Ergebnis Mehrfachbeauftragung städtebaulicher Entwurf ehemaliges "Auto-Krauss"-Areal

Bericht

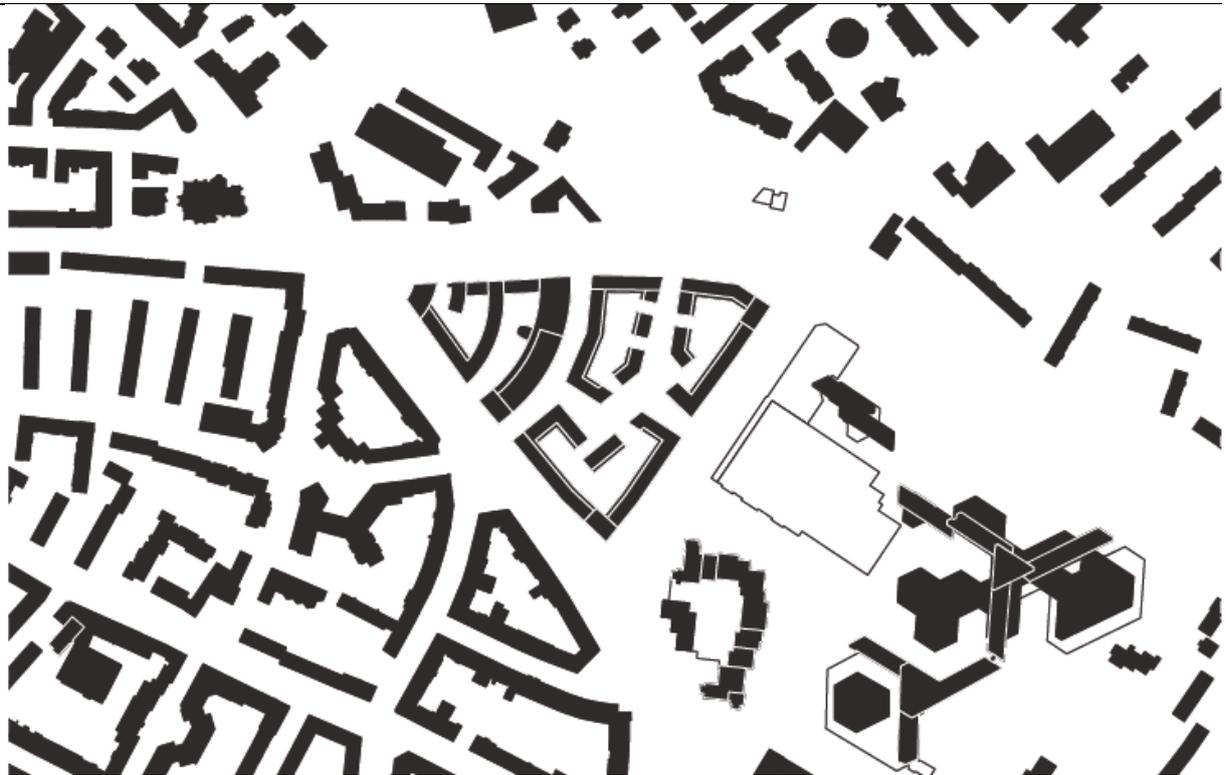
Die auf den ersten Blick eigenwillige Blockgestaltung mit dem überraschend diagonal gestellten Baumfeld bringt differenzierte und qualitätsvolle Grünräume, eine gute Abstufung und Differenzierung dieser Räume in Bezug auf öffentliche und private Nutzung und darüber hinaus eine interessante Körnigkeit der Bebauung vom eher geschlossenen Blockrand hin zum Einzelgebäude in Form von großzügigen Stadthäusern im Inneren. Die Frei- und Grünflächen sind gegenüber den Auslobungsanforderungen noch zu überprüfen. Die angebotene Maßstäblichkeit der Blöcke und der städtebauliche Bezug zur Nachbarschaft überzeugen. Die Wohnnutzung ist in den Baukörpern sehr gut implantierbar, durch die Typologie entstehen die erforderlichen Identitäten im städtischen Umfeld. Die bislang geringen Gebäudetiefen lassen eine Anpassung zur Umsetzung der ausgelobten Zielgeschossfläche zu.

Auf dem westlichen Baufeld entstehen so verhältnismäßig intime und trotzdem urbane Räume, in denen sich die öffentliche Nutzung gut erschließt.

Das Baudenkmal wird komplett erhalten, der Vorschlag, eine vergleichbare Abfolge von Baukörpern auf die Südseite zu spiegeln und die Neubauten mit dem Bestand zu verschränken, ist interessant und führt zu differenzierten Innenräumen, auch wenn der Anschluss an den niedrigen Mittelbau des Denkmals kritisiert wird. Bei entsprechender Architekturhaltung des Neubaus als Zeugnis unserer Zeit kann das durch die Raumabfolge bereits spannende Verhältnis Neu und Alt auch in Bezug auf die Gestaltung des Denkmals noch gesteigert werden. Da der Handel im UG des Baudenkmals nicht gewünscht ist, kann der verbleibende Lichtgraben überdeckt werden und damit eine bessere Vernetzung der Nord-Süd-Verbindung östlich des Rundbaus entstehen. Die Zu- und Abfahrten zu beiden Straßen des Westgrundstücks sind wie die Tiefgaragensituierung insgesamt weiterzuentwickeln.
